OMNIMATE Data RJ45 jacks めっき仕様変更のお知らせ

この度、基板接続用 RJ45 モジュラーインサートの一部(シールド接続部)のめっき仕様を変更させていただく事となりました。

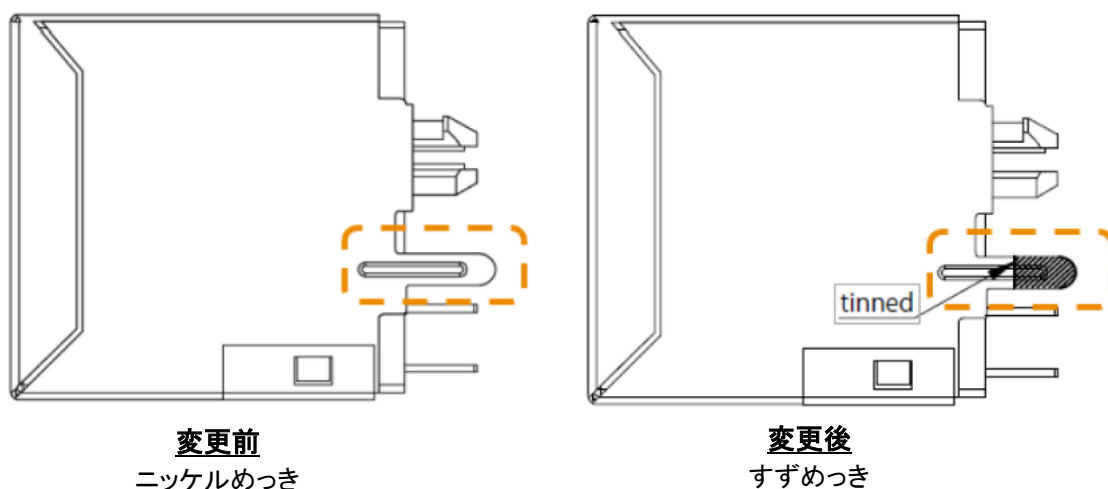
基板とのシールド接続部(下図点線枠部)のめっき仕様の変更。
これにより、基板とのはんだ接続性が向上いたします。

※ その他、取付寸法、電氣的仕様、品番、型式等の変更はありません。

新デザインは 2019 年初旬より生産開始いたします。

旧デザインは在庫が無くなり次第販売終了とさせていただきます。
